川内原子力発電所 1, 2号炉
運転期間延長認可申請
(審査会合における指摘事項の回答)

2023年 8月 23日

九州電力株式会社

図1 目視確認のイメージ

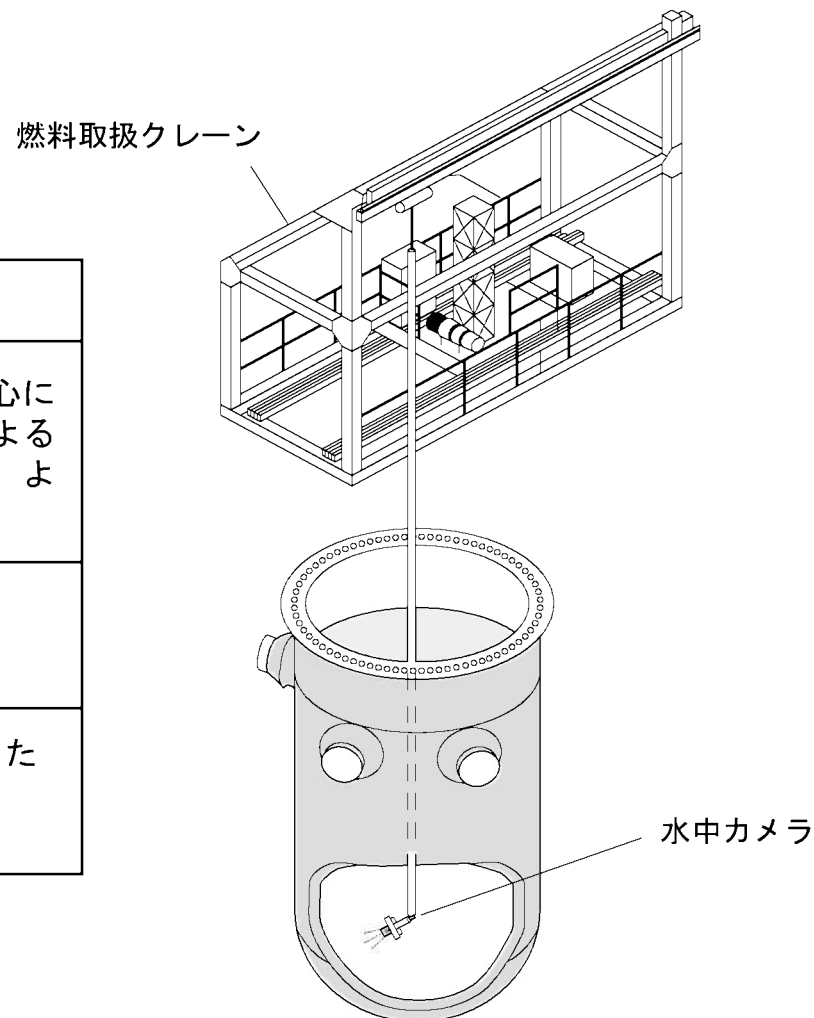
No	日時	事象	指摘事項の内容	回答
10	2023年 3月14日	劣化状況評価 (コンクリート)	平均圧縮強度について、取水構造物は1号炉・2号炉ともに干満帯の値が、海中帯、気中帯に比べて相対的に低い。また、原子炉補助建屋は2号炉の内壁及び床の値が、その他の部位に比べて相対的に低い。これらの理由について、過去の破壊試験及び非破壊試験の結果も整理して、説明すること。 (強度以外でも過去の試験結果との比較が説明できるものがあれば説明すること)	2023年6月1日 回答済
11	2023年 7月18日	劣化状況評価 (低サイクル疲労)	原子炉容器内面のクラッドに対する目視確認について、確認内容を説明すること。	P 4, 5
12	2023年 7月18日	劣化状況評価 (中性子照射脆化)	1号炉のPTS評価結果について、PLM30での評価結果とPLM40での評価結果を比較し、説明すること。	P 6~13
13	2023年 7月18日	劣化状況評価 (中性子照射脆化)	60年時点の関連温度の予測値について、PLM30での予測値とPLM40での予測値を同じ条件で比較し、説明すること。その際、中性子照射量の差異も含めて説明すること。	P 14
14	2023年 7月18日	劣化状況評価 (照射誘起型応力腐食割れ)	炉心槽の海外損傷事例に関して、近年発生した事象について川内1, 2号炉と比較し説明すること。	P 15~19
15	2023年 7月18日	劣化状況評価 (熱時効)	代表機器として選定した1次冷却材管の評価上の条件は、どのループであるか示すこと。また、2号炉の評価対象部位について、フェライト量が最も多い箇所としてホットレグ直管を選定しているが、フェライト量が他の部位(クロスオーバーレグ直管(垂直管・水平管))と同じであることから代表の選定方法について説明すること。	P 20

○目視確認の方法

原子炉容器の開放点検（下部炉心支持構造物を吊上げた状態）で原子炉容器内に水中カメラを設置し、内面クラッドに対して目視確認（維持規格に基づかない自主的な確認）を実施している。水中カメラについては、維持規格に基づく供用期間中検査の目視検査（VT-3）と同様のカメラを使用しており、本カメラで目視確認できる範囲で、クラッドに損傷がないかなど、異常がないことを確認しているものである。

1号炉	2号炉
確認方法	下部炉心支持構造物を吊上げた状態で、原子炉容器中心に水中カメラを設置しカメラを上下に移動させ、遠隔による目視確認を実施。（何らかの異常が疑われる場合には、よりズームを行うことやカメラを近接することも可能）	
確認頻度	1回／7年 （供用期間中検査（RV-ISI）とあわせて実施）	
確認結果 （至近）	異常は確認されなかった 〔2019～2020年度 （第25回）〕	異常は確認されなかった 〔2021～2022年度 （第25回）〕

図1 川内1号炉 PTS評価結果の比較

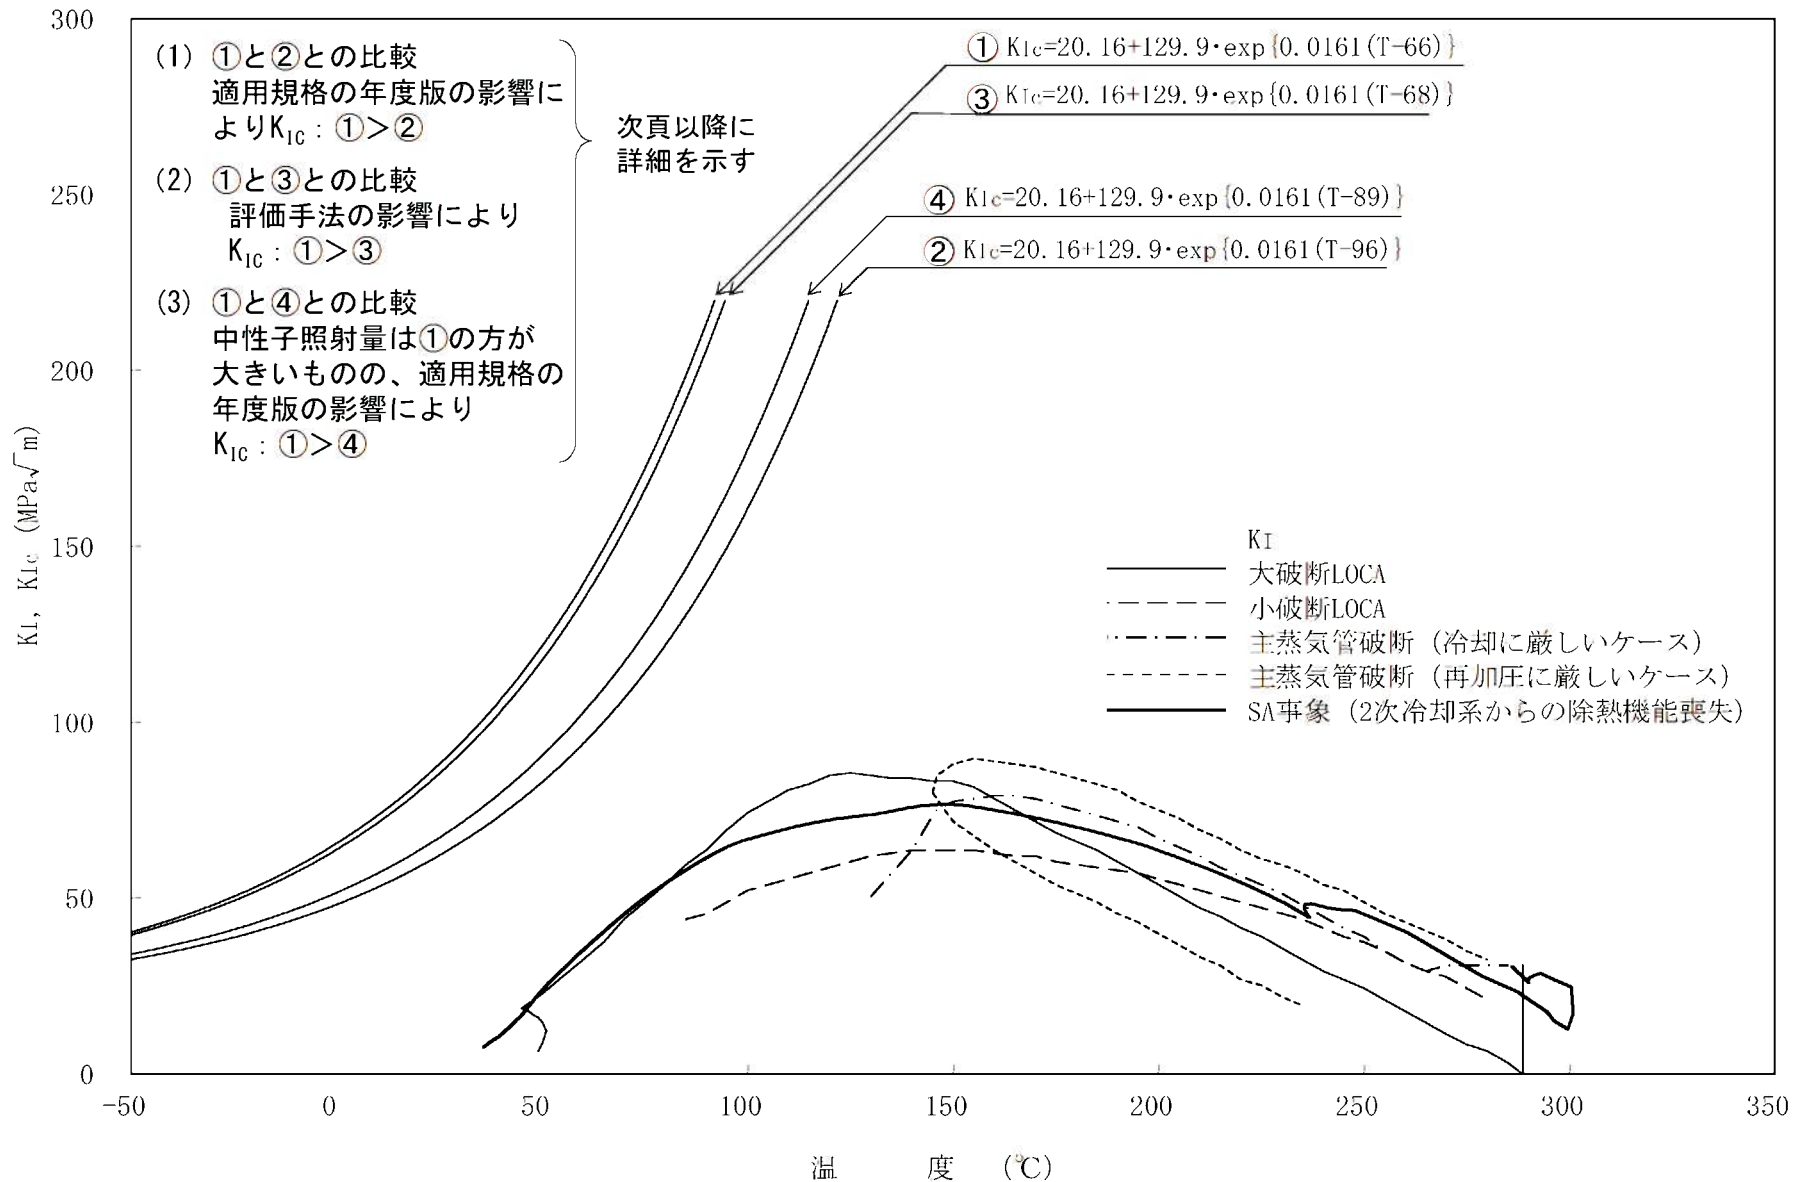
No	日時	事象	指摘事項の内容	回答
1	2022年 11月15日	申請の概要	コンクリート構造物における、遅延膨張性のアルカリ骨材反応に対する潜在性について今後説明すること。	2023年1月24日 回答済
2	2022年 11月15日	申請の概要	評価対象機器・構造物はいつ設工認を受けたのか、いつ運開したのか、具体的な日付を今後説明すること。	2023年1月24日 回答済
3	2022年 11月15日	申請の概要	経年劣化傾向の評価について、30年目と40年目の評価の差異を個別事象の説明時に説明すること。	個別事項説明時に 別途説明予定
4	2022年 11月15日	申請の概要	30年目の長期施設管理方針の有効性評価について、評価内容を個別事象ごとに今後説明すること。	個別事項説明時に 別途説明予定
5	2022年 11月15日	申請の概要	国外の運転経験の抽出元について、評価書本文にはPWR情報検討会等についての記載がないため、記載を適正化すること。	2023年1月24日 回答済
6	2022年 11月15日	申請の概要	大飯発電所3号機加圧器スプレイライン配管溶接部における事象を踏まえた評価が評価書に記載されていないため、新知見として評価書または施設管理方針に適切に反映すること。	2023年1月24日 回答済
7	2023年 1月24日	特別点検 (原子炉容器)	ノズルコーナー部のECTについて、JEAG4217では、原則基準感度の20%以上の指示を抽出するとされているが、今回、これと異なる基準を用いたことについて、その妥当性を説明すること。	2023年6月1日 回答済
8	2023年 1月24日	特別点検 (原子炉格納容器)	塗膜の劣化に関する通常点検のうち、リングガード部について、今後実施する具体的な点検について今後説明すること。	2023年6月1日 回答済
9	2023年 1月24日	劣化状況評価 (コンクリート)	【No. 1 関連】コンクリート構造物のアルカリ骨材反応の評価について、細骨材の一部に遅延膨張性の反応性鉱物が認められていることから、促進膨張試験（アルカリ溶液浸漬法）を実施しているのであれば、その結果を提示すること。	2023年3月14日 回答済

適用規格の年度版による影響を確認するため、「PLM30時点の評価【①】」と「PLM30時点の評価に対しPLM40の適用規格であるJEAC4201-2007[2013年追補版]を適用した評価【②】」を比較した結果、評価【②】のTp値は、評価【①】に比べ30°C増加している。（予測破壊靱性 K_{IC} ①>②）

これは、PLM40の適用規格JEAC4201-2007[2013年追補版]（以下「2013年追補版」という。）が、PLM30の適用規格JEAC4201-2007[2010年追補版]（以下「2010年追補版」という。）に比べ、以下の理由等により脆化予測法が改善したことが要因である。

PLM30とPLM40の評価手法の違いを確認するため、「PLM30時点の評価【①】」と「PLM40時点の評価において第4回監視試験片の破壊靱性データを適用した評価【③】」を比較した結果、評価【③】のTp値は、評価【①】に比べ3°C増加している。（予測破壊靱性 K_{IC} ①>③）

「PLM30時点の評価結果【①】」と「PLM40時点の評価結果【④】」を比較した結果、PLM40のTp値は、PLM30に比べ23℃増加している。（予測破壊靱性 K_{IC} ①>④）

これは、PLM30の中性子照射量予測値がPLM40よりも高いものの、適用規格の年度版の影響が大きいことが要因である（以下参照）。
